**Avis d'enquête publique sur la commune de CAVIGNAC
pour le projet d'implantation d'une centrale photovoltaïque au sol**

**PROCES - VERBAL DE SYNTHESE
DES OBSERVATIONS DU PUBLIC**

MEMOIRE DE REPONSE AU PROCES-VERBAL DES OBSERVATIONS DU PUBLIC

Enquête publique du projet photovoltaïque de Cavignac (33)
Commissaire enquêteur : Mme Carole ANCLA

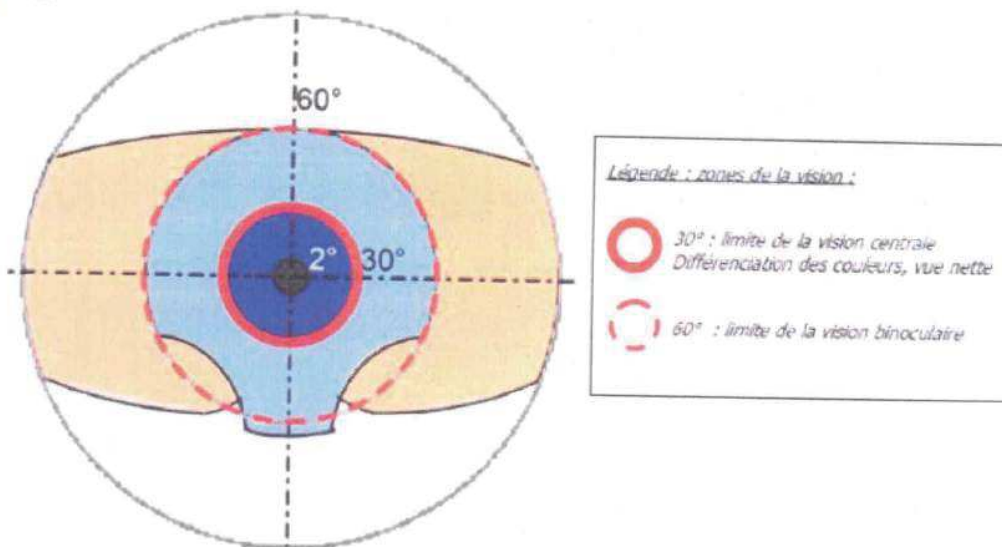
Pour quelle(s) raison(s) cette étude n'a-t-elle pas également été menée vis à vis de la circulation des TER sur la voie ferrée située à l'Ouest du projet ? S'est-on assuré que la nouvelle orientation choisie n'aura pas d'impact vis à vis de ces trains ?

Lors des échanges avec la SNCF aucune demande d'étude de réverbération n'a été formulée concernant la voie de TER à l'ouest du site. Ceci s'explique par la fréquentation et la vitesse beaucoup plus faible par rapport à la LGV, ce qui en fait un enjeu bien plus faible.

De plus le risque de gêne par réverbération est considéré comme faible à nul en raison des caractéristiques suivantes :

- La zone nord de la centrale solaire n'est pas visible depuis la voie ferrée TER en raison de l'importante végétation qui les sépare, aussi cette zone ne présente aucun risque de gêne par réverbération.
- Seule la zone sud est visible depuis la voie ferrée TER. Hors la voie TER est orientée nord-sud alors que les rangées de panneaux sont orientées est-

ouest (inclinaison de 15° vers le sud). Une réverbération sur les panneaux solaires vers la voie TER ne peut donc avoir lieu qu'au lever du soleil et avec un angle d'incidence de 90° par rapport à la voie TER. Ainsi un éblouissement ne peut avoir lieu que si le regard est tourné de 90° vers l'est, en direction du soleil levant.

Ainsi un tel éblouissement semble très peu probable et n'est pas considéré comme une gêne dans la mesure où l'observateur situé dans le train (conducteur) devrait déjà avoir le visage tourné en direction du soleil levant.

La figure ci-dessous est reprise de l'étude de réverbération et définit les zones de vision : la limite de la vision binoculaire est estimée à 60° autour de l'axe du regard. Au delà de cette limite la réverbération n'est pas considérée comme une gêne.
